INVASO SCIAGUANA

**PIANO OPERATIVO – REV.1 – NOTA INTEGRATIVA
Gennaio 2023**

NOTA INTEGRATIVA AL PIANO OPERATIVO

Figura 1: area di intervento

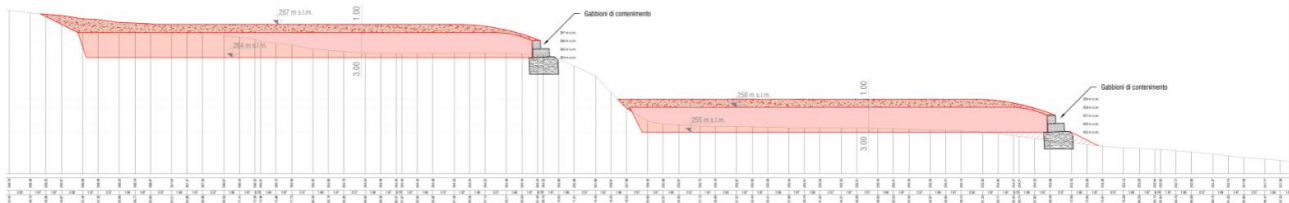
Il presente addendum integra quindi quanto riportato inizialmente nel paragrafo **7.2 Descrizione dell'intervento**, con quanto richiesto, relativamente al destino del sedimento rimosso.

La miscela solido-liquido rimossa con la tecnica della sorbonatura viene pompata nell'area di deposito individuata nell'ansa posta in sx idraulica alla diga, che dista circa 200 m, secondo lo schema riportato nell'immagine che segue.

L'area di maggiori dimensioni individuata per il deposito del sedimento rimosso risulta ricompresa in quote al di sotto della massima regolazione. L'area a superficie inferiore, posta a quote maggiori della massima regolazione, è invece individuata quale ulteriore sito di deposito esclusivamente a titolo prudenziale.
